**Commission économique pour l'Europe**  
**Comité de gestion de la Convention TIR de 1975****Organe de mise en œuvre technique****Cinquième session**

**Spécifications conceptuelles, fonctionnelles et techniques  
du système eTIR : Version 4.3****Corrections mineures figurant dans la révision 2****Note du secrétariat****I. Introduction**

Figure 11  
Diagramme d'activité « enregistrement des données de la déclaration »

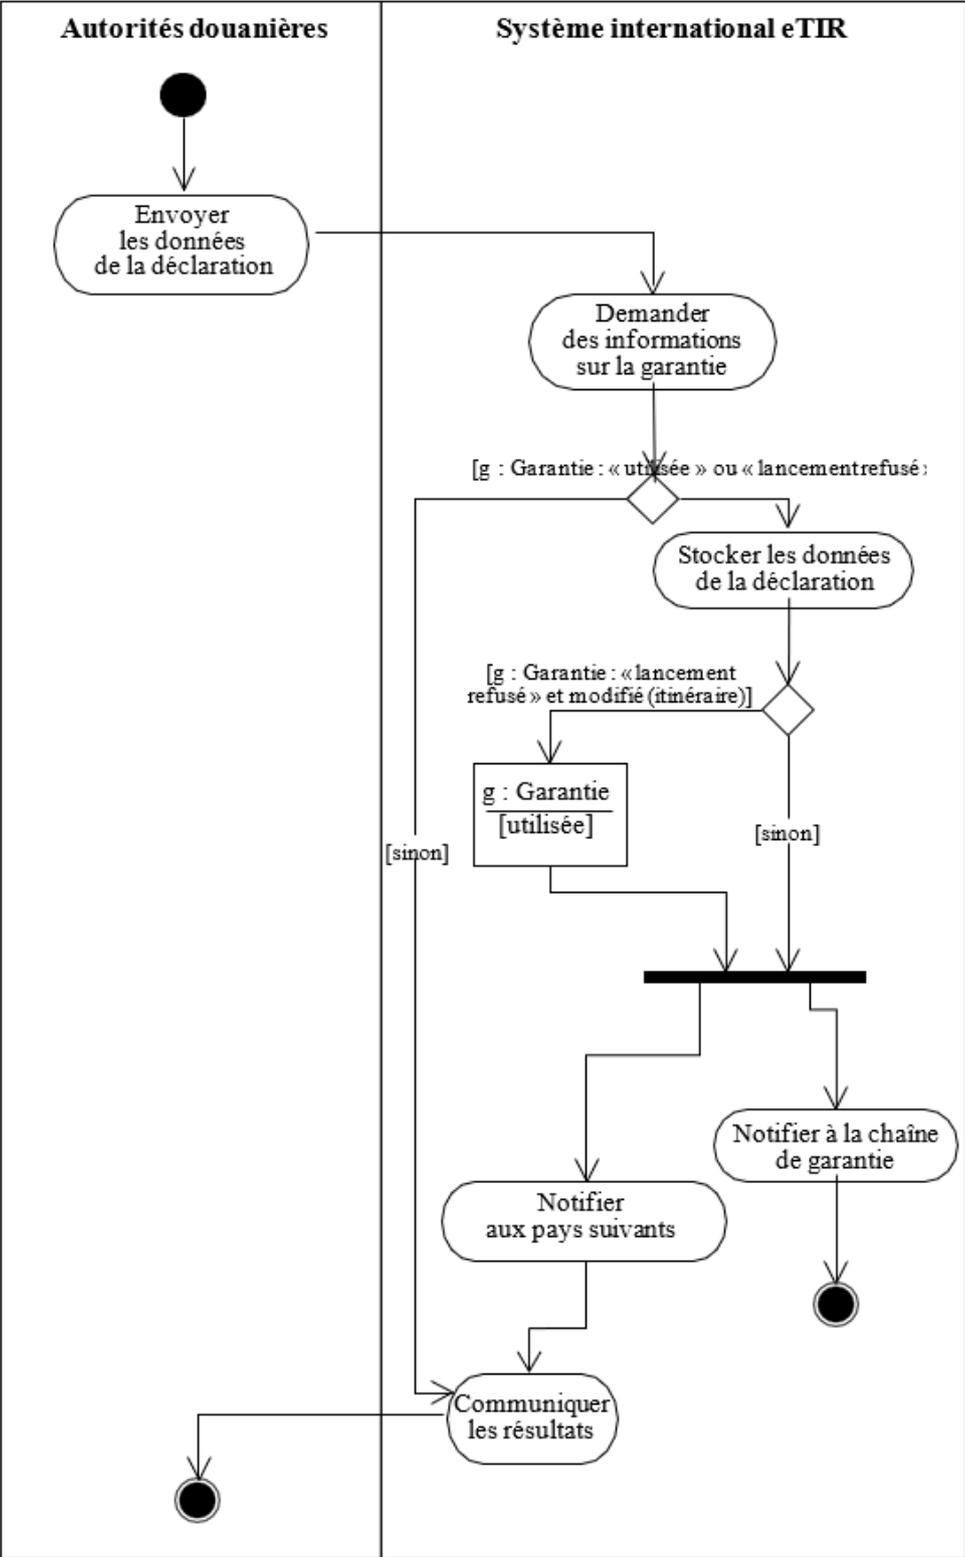
7. Plusieurs modifications ont dû être apportées aux tableaux 7, 8 et 9 ainsi qu'aux figures 11, 12 et 13 pour les raisons énoncées ci-après :

- Il ressort clairement du premier paragraphe de l'article 10 de l'annexe 11 que la procédure eTIR ne peut pas être engagée si une procédure de secours est en cours ;
- Les informations relatives aux scelllements sont transmises au moyen des messages I9 et I11 ;
- Le document d'accompagnement contient des informations sur les scelllements et est réimprimé lorsque ceux-ci sont modifiés, par exemple à la suite de contrôles douaniers (voir les spécifications fonctionnelles, point IV.1.1.1).
